Informe Consolidado de Solicitud de Aclaraciones, Rectificaciones y/o Ampliaciones a la Declaración de Impacto Ambiental del Proyecto "Parque Eólico Pemuco"

Nombre del Titular : Engie Energía Chile S.A.

Figura 1. Identificación de atravesos u obras no señalados en el proyecto

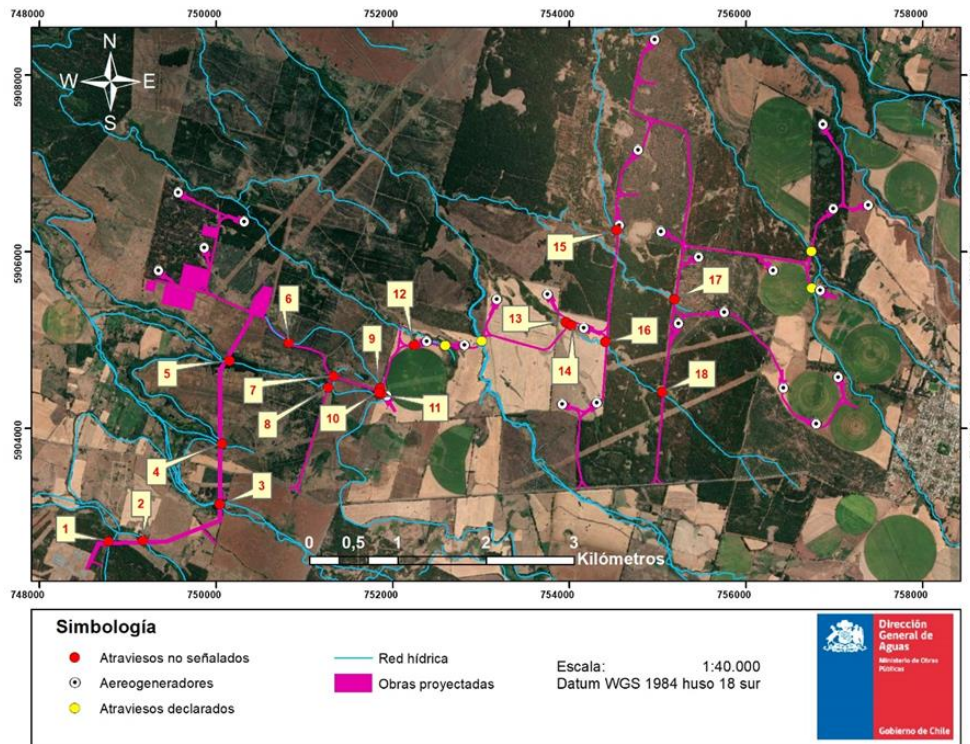
De la Figura 1, se identificaron al menos 18 atravesos u obras no mencionadas, sin perjuicio de que este número pueda ser mayor. De lo anterior se hace necesario realizar un levantamiento topográfico y presentar la memoria de cálculo de todos los atravesos u obras, para verificar el comportamiento hidráulico de cada uno y la descripción del mecanismo constructivo que se aplicará, planos de detalle, perfiles, eje hidráulico, es por ello que se solicita corregir y/o aclarar la ruta del proyecto y considerar los posibles atravesos u obras faltantes.

- c) Se solicita incorporar características técnicas de cada uno de los cauces o atravesos: alto, ancho, largo, entre otras. que serán intervenidos. Lo anterior, requiere como mínimo incluir planos de planta, secciones transversales, detalle y análisis de la pertinencia de los PAS 155, 156 y 157, señalando si le son aplicable permisos ambientales sectoriales. Se requiere, además, incluir archivos KMZ, de los cruces en cauces naturales.
- d) Se solicita incorporar capacidad de conducción de la obra de cruce o atraveso, justificado de acuerdo con la escorrentía de superficie del punto de emplazamiento de la obra.
- e) Se solicita incorporar consideraciones de diseño y seguridad del cruce o atravesos.
